Poročilo o pregledu stanovanj za montažo plinskih peči

Lokacija pregleda: Trdinova 5b
Izvajalec pregleda: Dimnikar Deteljica
Namen pregleda: Pregled stanovanj in dimniških tuljav pred načrtovano montažo plinskih peči.

SREDINSKA TULJAVA JE PROSTA:

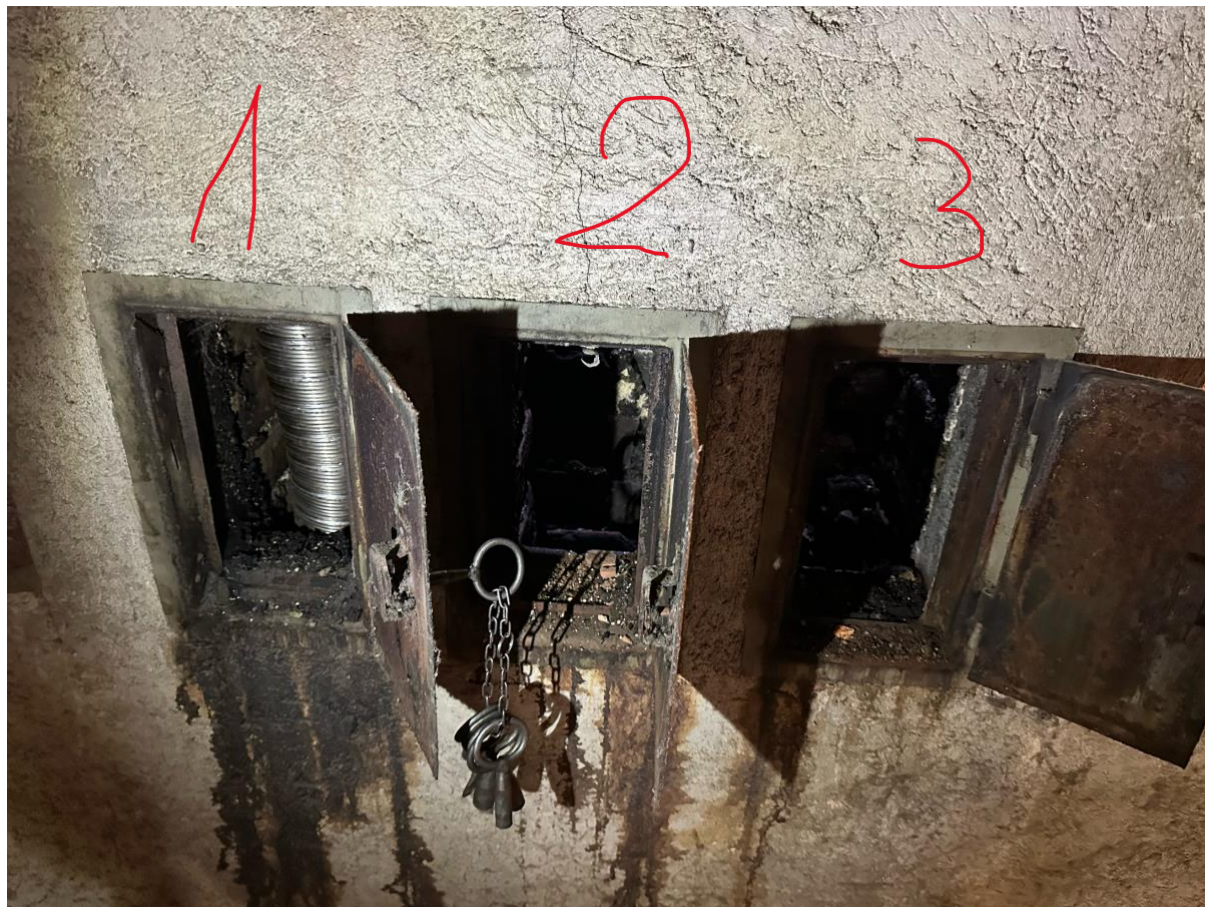
Pri pregledu je bilo ugotovljeno, da je sredinska dimniška tuljava prosta. Kljub temu je treba pred začetkom del izvesti dodatno preveritev, da se potrdi pravilnost tuljave za posamezno nadstropje oziroma stanovanje.
Pred začetkom montažnih del mora na dan montaže na lokacijo ponovno priti dimnikar. V 2. nadstropju je treba sneti koleno in s krtačo preveriti, ali je uporabljena tuljava pravilna. Dodatno je treba preveriti sredinsko tuljavo tako, da se preveri potek tuljave s krtačo in potrdi, ali krtača pride po pravi tuljavi.

PLINSKA PEČ V STANOVANJU POD GOSPO REBA (2. NADSTROPJE), PRI NJEJ BI BILO POTREBNO SNETI KOLENO IZ STENE IN ŠE ENKRAT PREVERITI Z DIMNIKARJEM ALI JE 3. TULJAVA PRAVILNA. DIMIKAR SAM NI ŽELEL SNEMATI KOLENA, KER ZA TO NI POOBLAŠČEN IN RAJE VIDI, DA TU SPROTI NAREDIJO IZVAJALCI, KI BODO PRAVILNO NAMESTILI KOLENO NAZAJ V STENO.
